Projekt:	COV-Jih-hygienizace kalu		
Objednatel:	Letiště Praha		
Předmět:	Pokyn k provedení změny (PPZ)

Stavební Objekt: PS 01 - STROJNE TECHNOLOGICKA CAST

Předmět změny: Nahrazení ručně ovládaného šoupěte za šoupě se servopohonem

Odkazy na výkresy : TECHNOLOGICKE SCHEMA

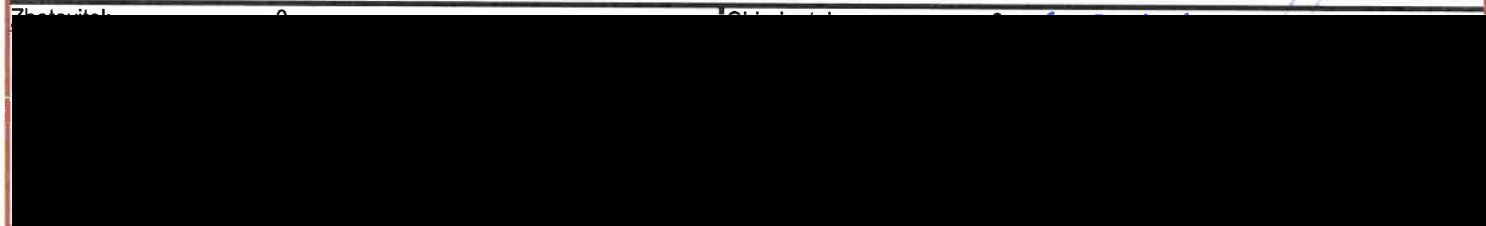
Důvod změny: Vlivem změny obsluha nebude muset po ukončení hygienizace ručně uzavírat šoupě bez jehož uzavření by hrozilo zatvrdnutí vápna ve šnekovým dopravníku.

SPECIFIKACE ZMĚNY (změny položky, kvality, rozměrů, termínů či dodatečné / neprovedené práce):
- Viz důvod změny
